東京電力株式会社柏崎刈羽原子力発電所
敷地および敷地近傍の地質・地質構造
「解析による追加検討結果」

平成20年7月10日
東京電力株式会社

本日の説明の位置づけ

DEMによる敷地近傍の変状地形

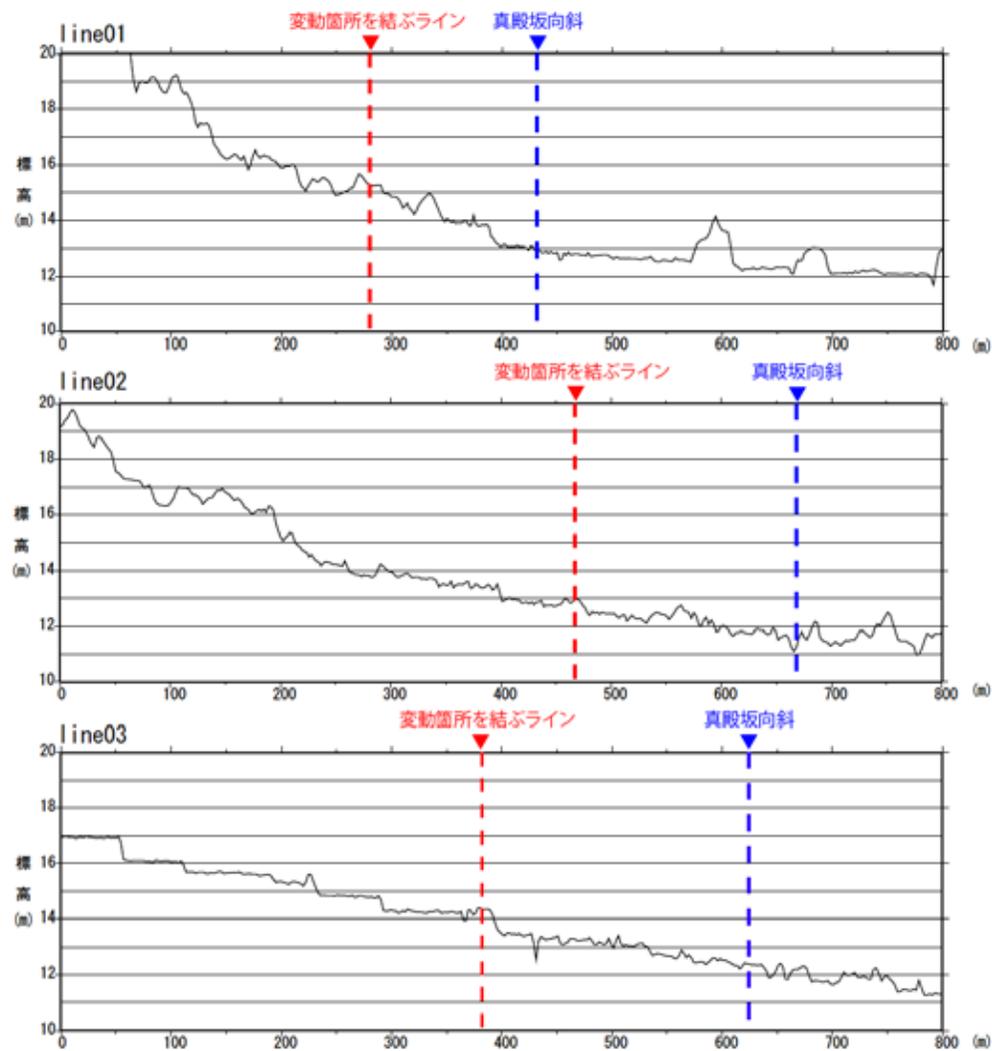
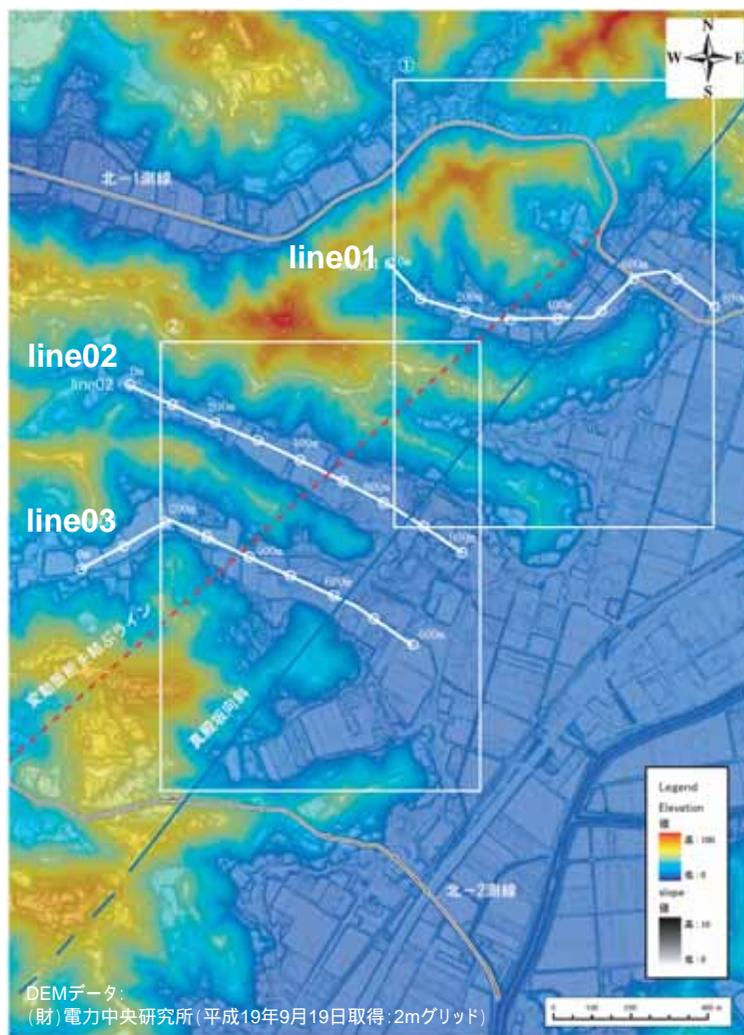
コメント

- 北-1測線および北-2測線の間の中積地には、水田が緩やかな階段状に分布しており、真殿坂向斜軸付近および変動箇所を結ぶライン上に、特異な段差は認められない。

真殿坂向斜の位置にすべり面を考慮した解析との対比

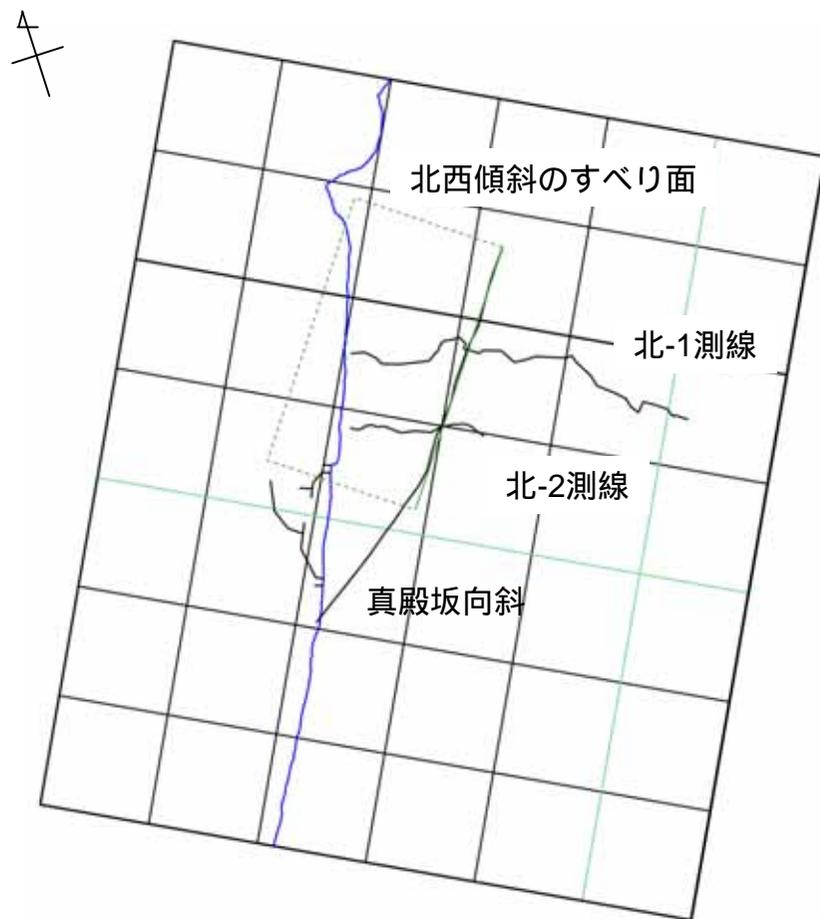
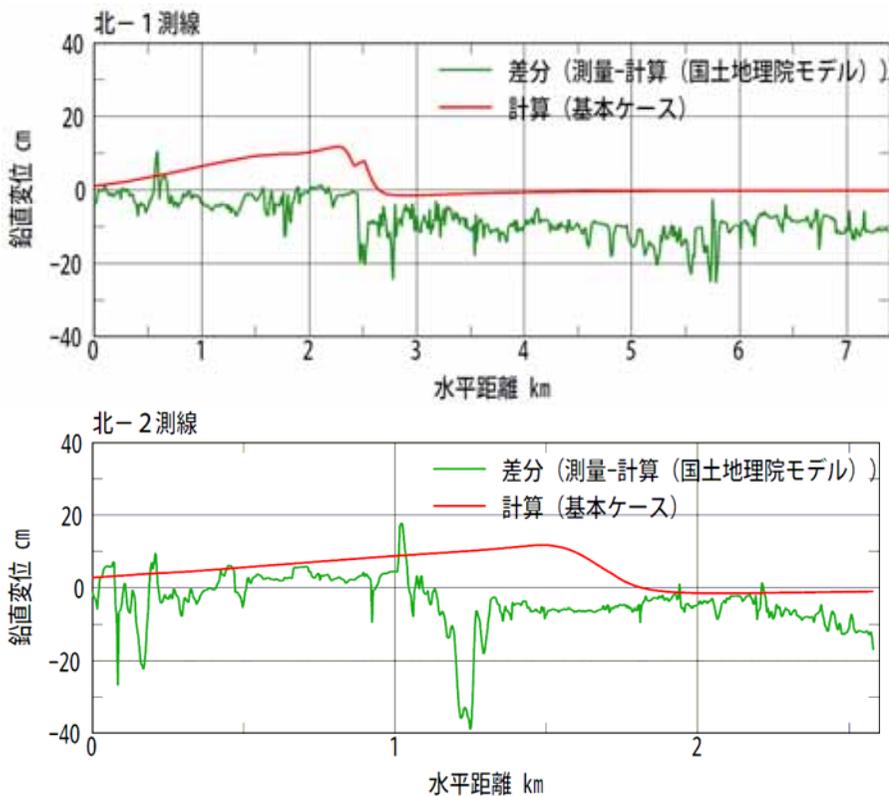
- 委員からの追加意見（資料：合同W6-4）：コメントの主旨のみ記載
中央丘陵（小木ノ城背斜）における変動について説明すること（回答済）
計測された地盤変動量から、解析的に求められる広域的な地殻変動成分を除去したローカルな変動の有無を把握すること（説明事項3）
水準測量の2測線間の沖積地のレーザー地形を示し、段差等の断層活動を示唆する地表面現象の有無を確認するとともに中越沖地震時の被害状況を説明すること（説明事項4.2、説明事項4.3）
盛土の厚い他の地点において、水準測量の2測線で認められた変動と同様の現象の有無を確認すること（説明事項4.1）
真殿坂断層のごく浅い幅の狭い断層変位を仮定した場合に、水準測量による10cm程度の明瞭な変動を説明できるか検討すること（説明事項4.4）

コメント

- 水準測量の測量結果と広域の変動（国土地理院モデル）との差分が、地表付近における真殿坂断層の活動によるものか否かを解析的に確かめるために、真殿坂向斜の位置に、北西傾斜のすべり面を仮定し、くい違い弾性論により解析を行い、水準測量の結果と比較を行った。

傾斜の影響検討結果

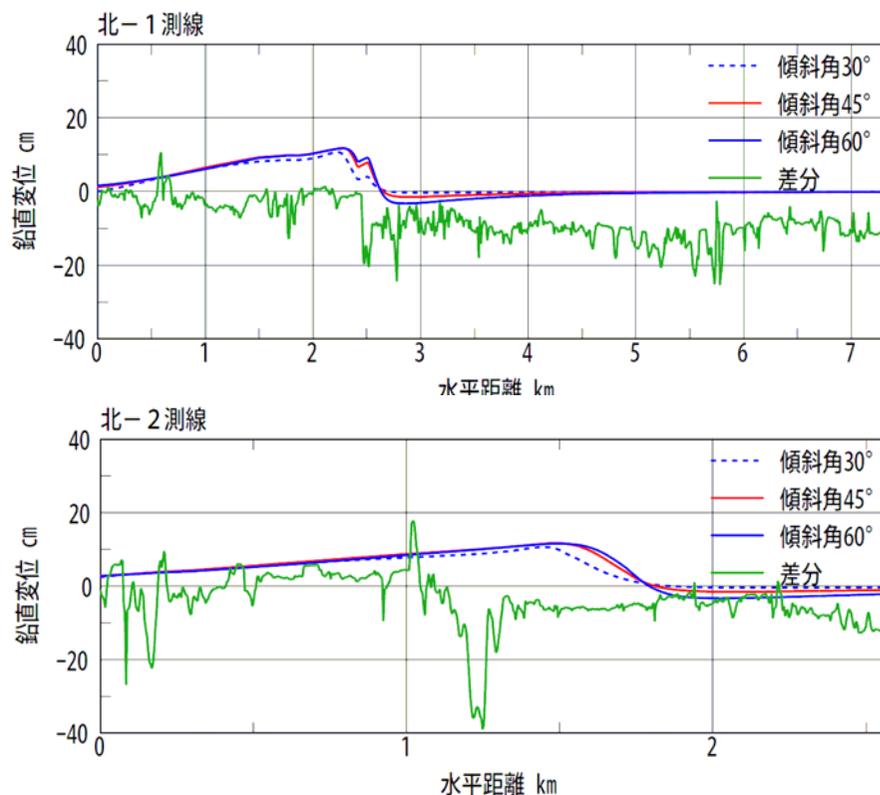
コメント

- すべり面の傾斜を小さくすると、局所的な鉛直変動が生じる範囲は広がる傾向を示す。
- 傾斜を変更することにより、上記範囲が、北-2測線の標高変化量の差分の生じる箇所と一致したり、内陸側が沈降する変動傾向になることは無い。

上端深さの影響検討結果

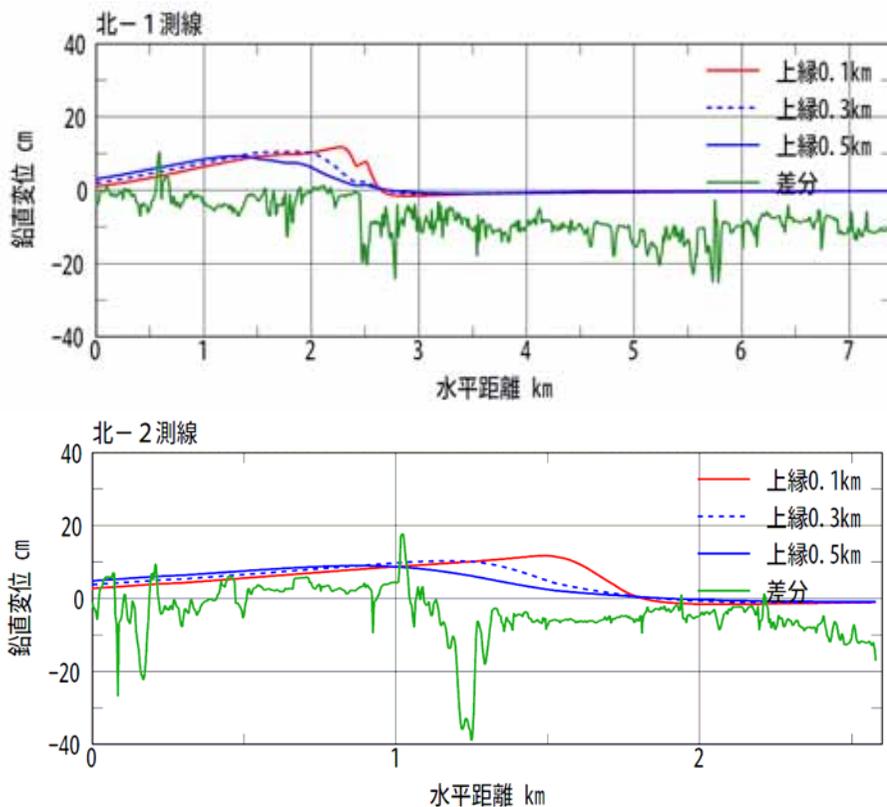
コメント

- すべり面上端を深くすると、局所的な鉛直変動が生じる範囲は広がり、海側に移る傾向を示す。
- 上端深さを変更することにより、上記範囲が、両測線の標高変化量の差分の生じる箇所と一致したり、内陸側が沈降する変動傾向になることは無い。
